Informe Consolidado de Solicitud de Aclaraciones, Rectificaciones y/o Ampliaciones Complementario Excepcional al Estudio de Impacto Ambiental del Proyecto “Parque Fotovoltaico Cristaria Solar”

Nombre del Titular : Cristaria Solar SpA
Nombre del Representante Legal : Julio Albarran Ríos
Dirección : Avenida Vitacura 2939, Las Condes

El presente Informe Consolidado de Solicitud de Aclaraciones, Rectificaciones o Ampliaciones al Estudio de Impacto Ambiental del proyecto “Parque Fotovoltaico Cristaria Solar”, contiene las observaciones generadas en virtud de la revisión de la Adenda.

Figura N° 1: Alineamiento de secuencias forward (fwd) y reverse (rev) y generación de la secuencia consenso del gen trnH del ejemplar E01, individuo localizado en el área de emplazamiento del Proyecto.

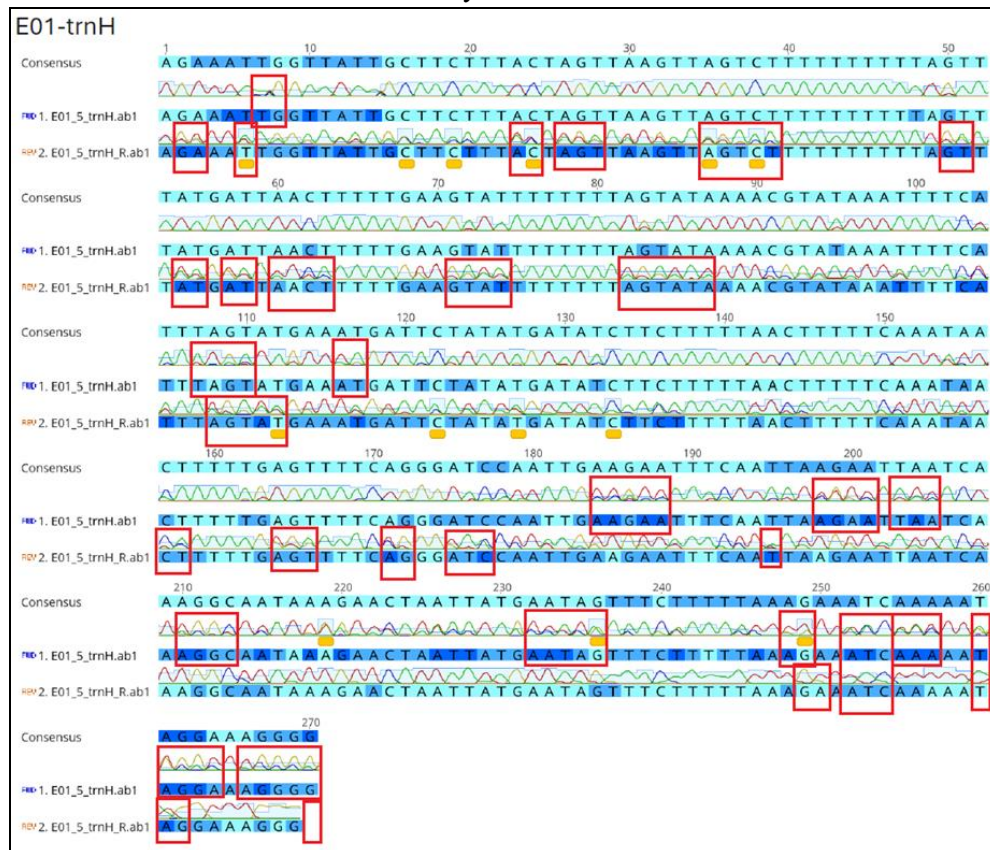
- i. Se evaluó el consenso de secuencias y solapamiento de peaks. A modo de contexto, para la construcción del consenso de secuencias de ADN se necesitan un “forward” y un “reverse”, para establecer el inicio y el final de la amplificación de la polimerasa en la PCR. Al respecto, se evidenció que la existencia de peaks solapados en los cromatogramas, donde diferentes nucleótidos (como A y T) aparecen en la misma posición, indica un problema en la secuenciación, lo que deriva en una interpretación errónea de los datos, afectando la precisión del árbol filogenético. Estos solapamientos no son deseables y pueden llevar a conclusiones erróneas en el análisis genético, por lo que no es posible validar la información presentada en la Tabla 3 “Matriz de distancia genética, medida como el porcentaje de similitud entre secuencias”. Al respecto, para mejorar esta situación, se solicita al Proponente buscar y analizar nuevos marcadores DNA Barcoding que no produzca mucha ambigüedad. Esto se evidencia en todas las amplificaciones de todos los ejemplares muestreados. A continuación, se presenta un ejemplo de lo anteriormente descrito, destacado en polígonos rojos:

- iii. Las situaciones que se exponen en la Figura N° 1 y N° 2, presentadas anteriormente, se deben principalmente a que la secuenciación del tipo Sanger (descrita en el apartado 2.3 “Secuenciación de genes diagnóstico” del Anexo en cuestión) no es lo suficientemente avanzado ni moderno para poder diferenciar en los peaks cuál es el nucleótido que corresponde en esa ubicación. Al respecto, se solicita al Proponente subsanar dicha información, buscando nuevos marcadores DNA barcoding para esta especie.

Figura N° 2: Ausencia de la secuencia forward en el inicio (primeros 49 nucleótidos), ausencia de la secuencia reverse desde el nucleótido N° 156 hasta el final y presencia de un GAP en el nucleótido N°326. Ejemplar E04, individuo localizado en el área de emplazamiento del Proyecto.

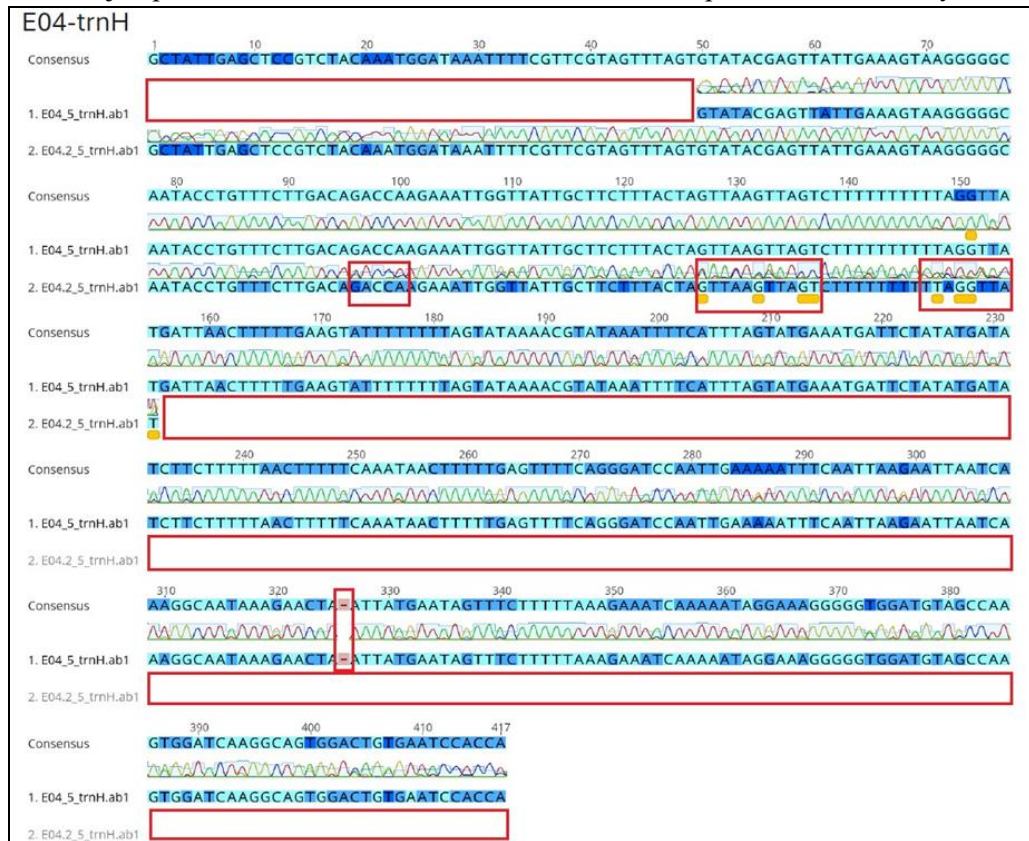
- ii. Por otro lado, se identificó problemas con la creación de consenso y gaps, específicamente en el consenso de secuencias donde el software indicaba un consenso, a pesar de que el forward no iniciaba desde el principio de la secuencia, lo que significa que faltaba un segmento importante de nucleótidos para que el solapamiento fuera válido y científicamente justificable. Además, se observa la presencia de “gaps” o espacios en la secuencia, indicando que estos no deberían existir naturalmente y sugiriendo que la creación de estos espacios fue resultado de una alineación manual o forzada con otra secuencia, lo que distorsiona la información real del ADN. Estos dos casos se evidencian en la siguiente Figura, que muestra la construcción de la secuencia consenso del ejemplar N°4:
